16 maja 2014 roku
Numer referencyjny FSCA: e360 Vent 2014-04-21

Respirator e360 Newport Medical Instruments

PILNA NOTATKA DOTYCZĄCA BEZPIECZEŃSTWA
Respirator e360 Newport Medical Instruments

Rysunek 1 – panel tylny respiratora e360

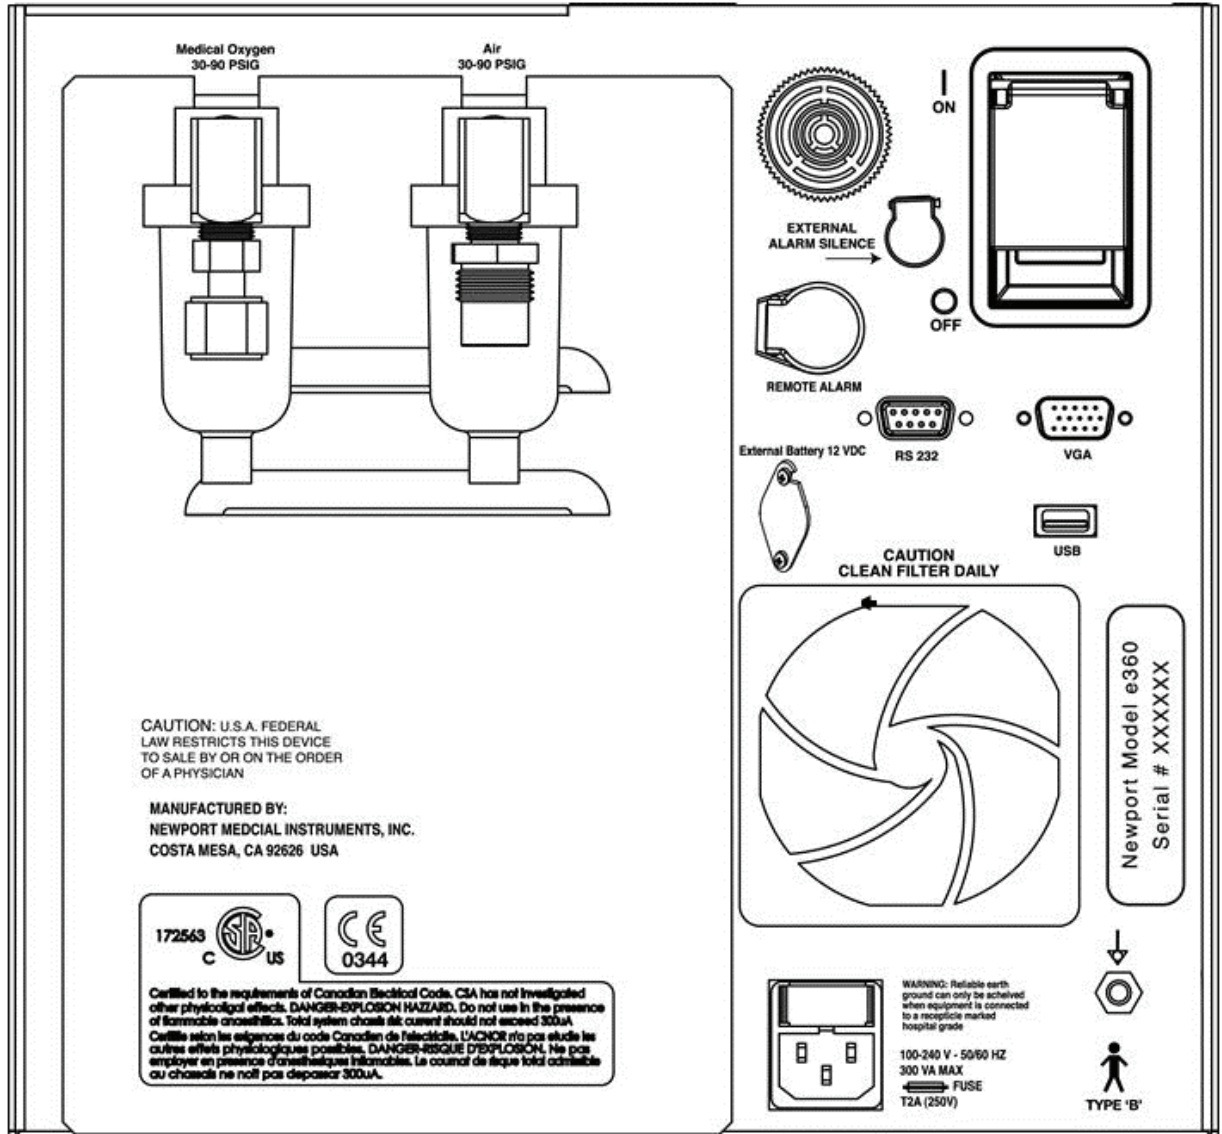
Kontaktując się z w/w Działem, należy znać model modułu respiratora, aby można było określić, którą wersję instrukcji instalacji oprogramowania należy Państwu zainstalować. Wersja modelu respiratora jest oznaczona na panelu tylnym respiratora e360.

Model = S, P lub E otrzyma oprogramowanie UNV

Model = T otrzyma oprogramowanie TST
